Notat til mødet Natur Teknik og Miljøudvalget i Syddjurs Kommune d. 9. juni 2026

Fra Miljøforeningen fra Hyllested og omegn &
Danmarks Naturfredningsforening Syddjurs

Vi har set på materialet til pkt. 96 (miljøgodkendelse Stenledvej 5) på NTM mødet d. 9 juni 2026. Dette notat er en foreløbig vurdering af materialet. Som det fremgår, er vi meget kritiske overfor den måde som forvaltningen har håndteret arbejdet med ansøgningen og miljøgodkendelsen på. Vi mener der er en hel del fejl i beregninger og vurderinger, og vi mener at der mangler en lang række oplysninger og undersøgelser, som vil være nødvendige for en seriøs, solid, faglig og saglig miljøvurdering.

Figur 1. På billedet er vist 5 skove nær det ansøgte, som screenes for om de er kategori III natur.

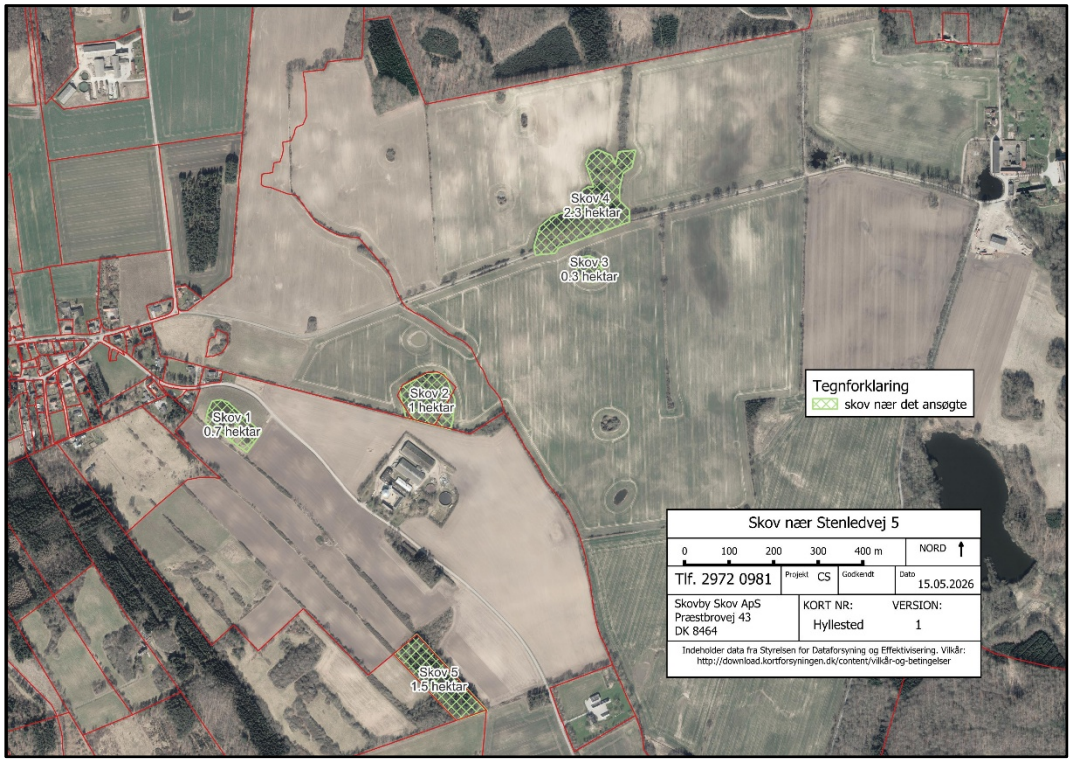
På omstående Figur 1 ses de 5 nærmeste skove mod Stenledvej 5. For nemheds skyld har jeg givet dem numre.

Skov 1 ligger ca. 300 meter vest for det ansøgte. Det er en nyere nåletræsplantage på 0,7 hektar. Der er ikke tegn på at den skulle være gammel skov, hverken i virkeligheden eller på gamle kort. Den undersøges derfor ikke nærmere.Herunder ses kort over området nær Stenledvej 5, med angivelse af skove til undersøgelse.

Skov 2 ligger ca. 50 meter nord for ejendommen Stenledvej 5. Djursland Kommune skriver om denne skov i "Notat om ammoniakfølsomme skove nær Stenledvej 5"[1]. Blandt andet skriver Kommunen; "… ses det af luftfoto at den sydlige del har været ryddet i 1945 og 2007, dvs. der er kun ca. 4700m2 af bevoksningen som ikke har været ryddet. Der har således ikke været skov (>0,5 ha) i mere end 200 år.". Dette er så usædvanlig en slutning, at den alene giver anledning til at undersøge skoven nærmere.

Skov 3 ligger ca. 500 meter nord-nordøst for Stenledvej 5. Opmåling viser at den er ca. 0,3 hektar. Derfor undersøges den ikke videre.

Skov 4 ligger ca. 550 meter nord-nordøst for Stenledvej 5. Opmåling viser at den er ca. 2,3 hektar.

Der løber en gammel hulvej gennem skoven, og der er et beskyttet stendige langs den ene skovkant. Et beskyttet dige lang en skovkant er ofte anlagt ved indførelsen af Fredskovsforordningen af 1805. Det alene er grund til at undersøge skoven nærmere.
Skov 5 ligger ca. 300 meter syd for ejendommen. Opmåling viser at den er ca. 1,5 hektar. Den er en nyere nåleskov med indblanding af løvtræarter. Derfor undersøges den ikke videre.
Delkonklusion: Skov 2 og Skov 4 undersøges videre.

Figur 3. Kort fra Rugaard, opmålt år 1780 hvorpå der lagt et ortofoto fra forår 2025 med 50% transparens.

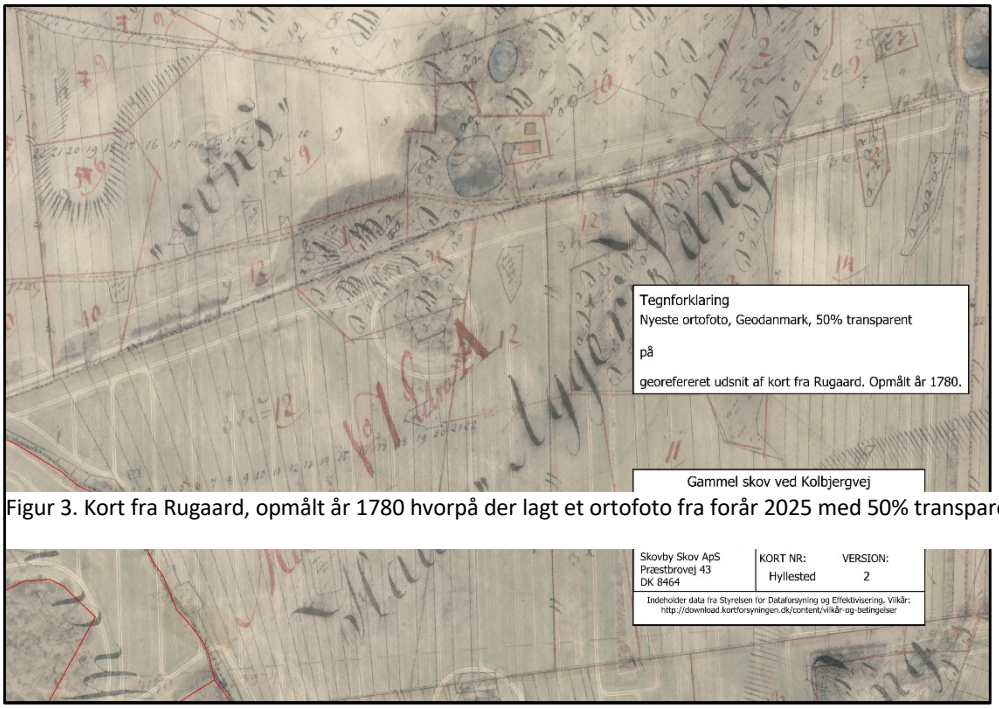
Ovenstående figur 3 viser at der på Rugaards kort fra 1780 (opdateret i 1801 og 1811) er skovsignatur på Skov 4.
Det er således sikkert at Skov 4 er ammoniakfølsom i henhold til Husdyrgodkendelsesbekendtgørelsen.
Skoven er en natyrtype 9110 (Bøgeskove på morbund uden kristtorn). Tålegrænseintervallet for denne naturtype er 10-15 KgN/ha/år.
Det fremgår af Gundersen og Johannsen, 2016, side 23-24, at der er 6 parametre, der kan påvirke tålegrænsen, og dermed hvor i tålegrænseintervallet, den konkrete tålegrænse skal fastsættes.[5]
Disse 6 parametre og deres konkrete påvirkning af tålegrænsen i Skov 4 gennemgås herunder:

Der er her 2 parametre, som trækker mod den høje ende af intervallet og 2 parametre, som trækker mod den lave ende af intervallet. Det giver en resulterende forskydning på 0, hvorfor den konkrete tålegrænse fastsættes i midten af intervallet.
Tålegrænsen for N-deposition i Skov 4 er: **12,5 kgN/ha/år.**
